| Tipo de Documento | Minuta Técnica PFV La Huayca II |       |            |         |   |
| Proyecto          | La Huayca II                    |       |            |         |   |
| Cliente           | SPS LA HUAYCA S.A.              |       | Revisión   | 1       |   |

## 1. MINUTA TÉCNICA PFV LA HUAYCA II

**Figura 4-32: Verificación cumplimiento normativo artículo 3-8 NTSyCS**

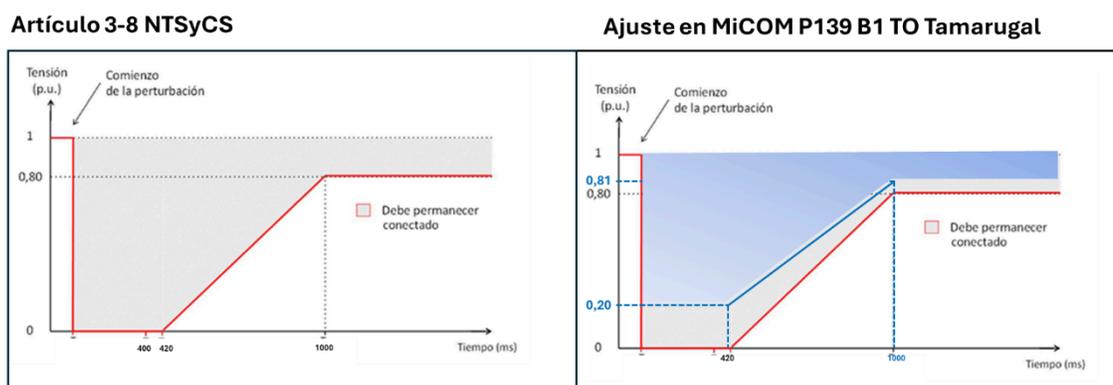
Por otra parte, se identificó que el relé MiCOM P139 del sistema 2 en el paño B1 de la S/E Tap Off Tamarugal (66 kV) mantiene habilitada una función de baja tensión (27), configurada con dos etapas de tiempo definido: la primera, con un umbral de 81% de la tensión fase-neutro y una temporización de 1 segundo; la segunda, con un umbral de 20% y un tiempo de 0,42 segundos.

Analizando los ajustes, se determina que la parametrización busca cumplir lo establecido en el artículo 3-8 de la NTSyCS (requerimientos ante huecos de tensión para parques fotovoltaicos y

eólicos), sin embargo, los umbrales no cumplen con el requerimiento de mantener la operación dentro de la zona achurada de la figura contenida en el artículo señalado. A continuación, se muestra la comparativa de lo exigido en la norma versus lo ajustado.

Si bien esta función no se activó durante los eventos, el se recomienda efectuar cambios de ajustes para evitar problemáticas futuras, conforme lo detallado en el documento N° 25044-00-ES-IT-001 RB. En este sentido, se propone parametrizar la función de baja tensión (27) del sistema 2 con el mismo ajuste que tiene actualmente el sistema 1, vale decir, un umbral del 76% de la tensión nominal fase-neutro y temporización de 1,5 segundos.

| AJUSTES BAJA TENSIÓN (27) – V<> |                |                  |
|---------------------------------|----------------|------------------|
| 076.007 V<                      | 0,81 Vnom(/@3) | 0,76 Vnom(/@3)   |
| 076.008 V<<                     | 0,20 Vnom(/@3) | Blocked          |
| 076.009 tV<                     | 1,00 [s]       | 1,5 [s]          |
| 076.028 tV< 3-pole              | 1,00 [s]       | 1,5 [s]          |
| 076.010 tV<                     | 0,42 [s]       | Blocked          |
